RESPOSTA À SOLICITAÇÃO DE ESCLARECIMENTOS

LICITAÇÃO Nº 008/26

OBJETO: AMPLIAÇÃO DA SUBESTAÇÃO CARAZINHO 1

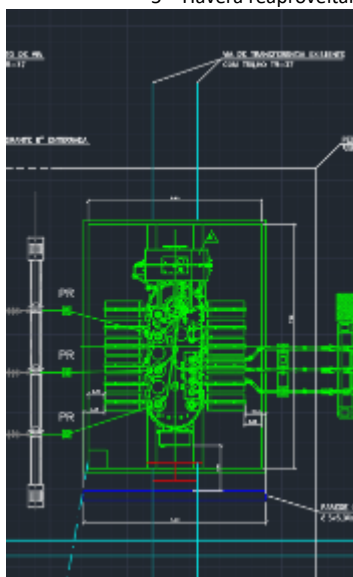
5 – Haverá reaproveitamento do trilho existente para o novo Trafo? Ou será exigido fornecimento de um novo trilho?

RESPOSTA 5: O trilho existente, indicado no projeto básico (EL-02-00) na cor azul-claro, deverá ser mantido, inclusive considerando que o novo transformador já se encontra instalado e apoiado sobre essa estrutura. Já o trilho e a base indicados na cor vermelha no projeto básico deverão ser executados conforme traçado indicado.

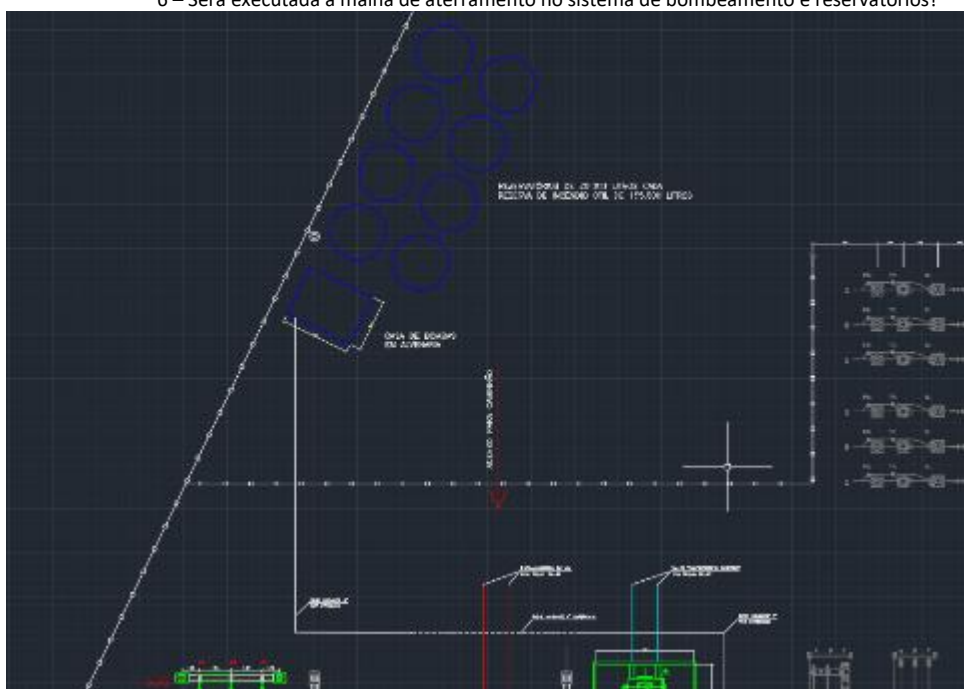
6 – Será executada a malha de aterramento no sistema de bombeamento e reservatórios?

RESPOSTA 6: Do ponto de vista orçamentário, o projeto básico da malha de aterramento não contempla a área destinada aos reservatórios nem o sistema de bombeamento.
